スケッチ原図⇒報告書スケッチ記載記事チェックシート(D-1トレンチ 原電・ふげん道路ピット\_⑧層の記載)

# K断層の性状(ふげん道路ピット)

第536回審査会合  
参考資料(1/3) 修正

48~51, 76, 157 : 走向・傾斜等の修正内容を反映。これに伴い、関連する周辺破砕帯の分布を修正（具体的には、後掲の拡大図に記載）。

# K断層の連続性評価について 平面拡大範囲と断面位置

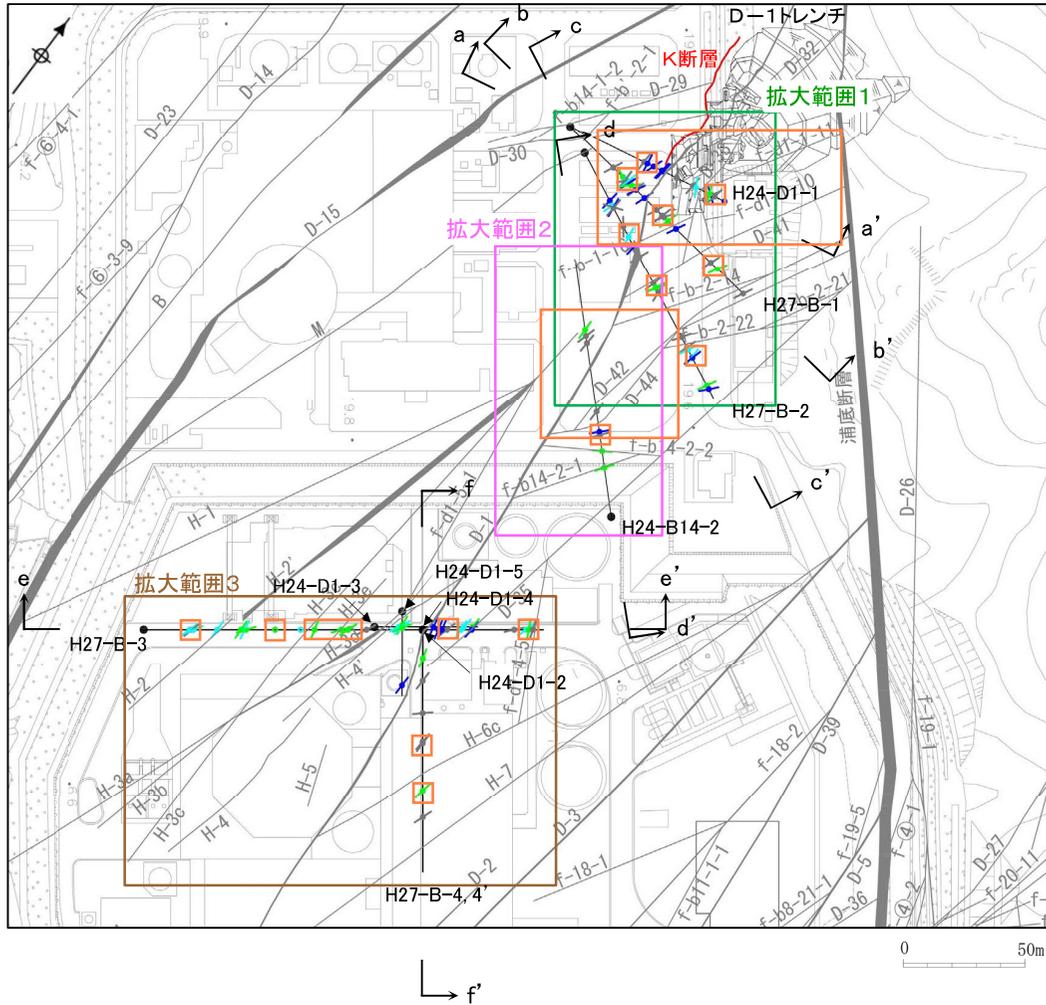
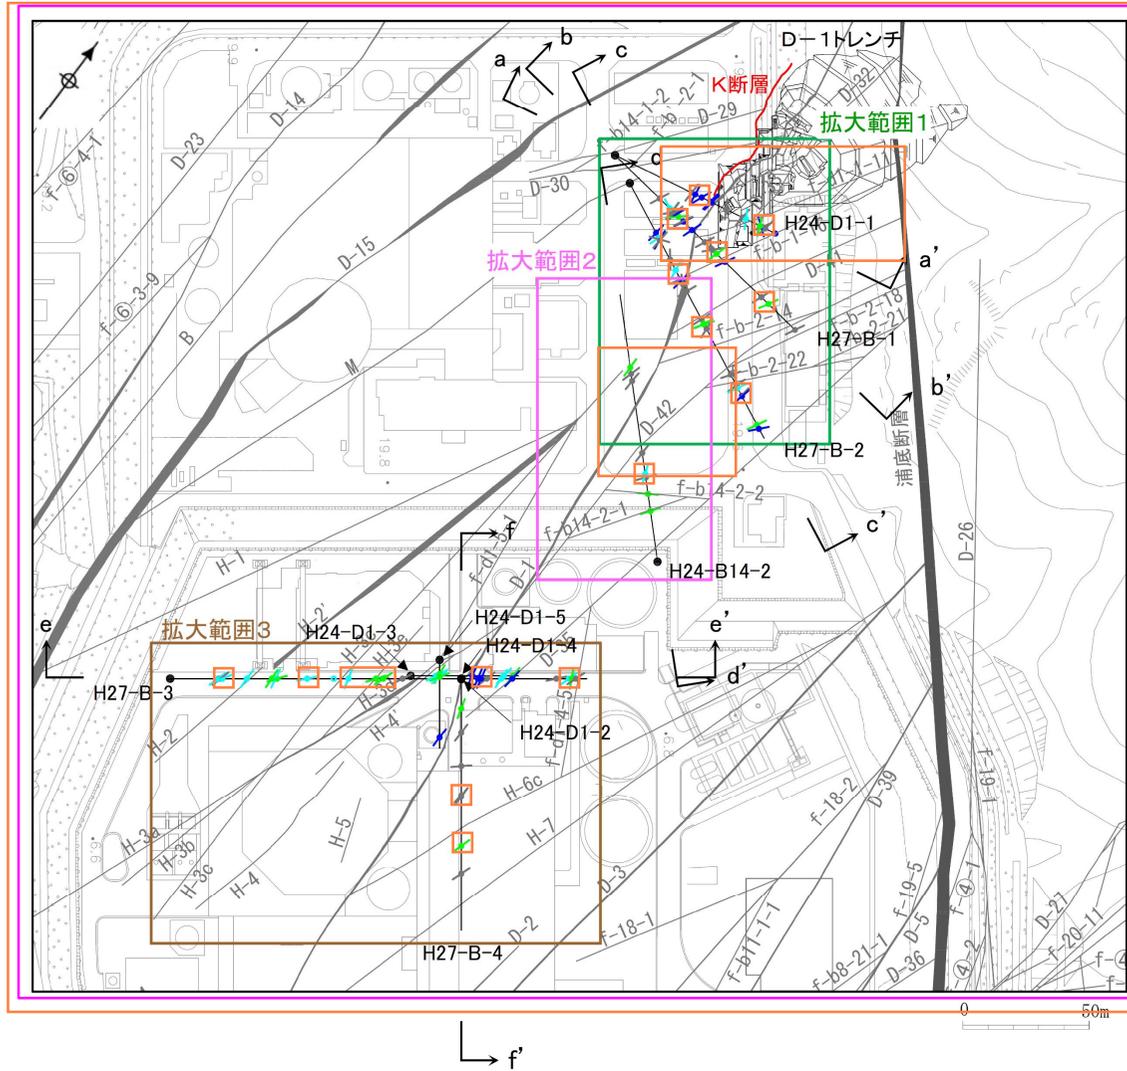
48~51, 76, 157 : 走向・傾斜等の修正内容を反映。  
これに伴い、関連する周辺破碎帯  
の分布を修正（具体的には、後掲  
の拡大図に記載）。
